Wyjaśnienie nr 1

W związku z zapytaniem dotyczącym postępowania: „Przebudowa drogi powiatowej Nr 1166B Gryszkańce-Żegary-Dusznica na odcinku o długości ok. 1.3 km” uprzejmie informuję, że wpłynęły następujące zapytania w przedmiocie zamówienia:

# PRZEBUDOWA DROGI POWIATOWEJ NR 1166B

## Przekroje konstrukcyjne skala 1:100

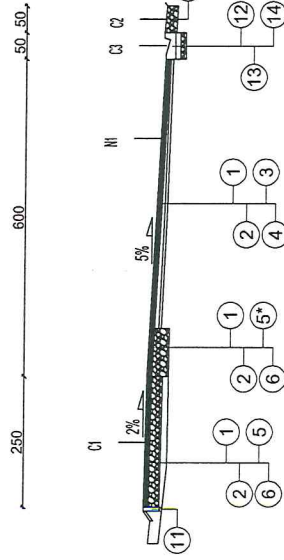
Pytanie 4. Prosimy o zamieszczenie przekroju konstrukcyjnego dla odcinka drogi z dok. 2.

**Odpowiedź:** Rys nr 4 Przekroje konstrukcyjne w załączeniu.
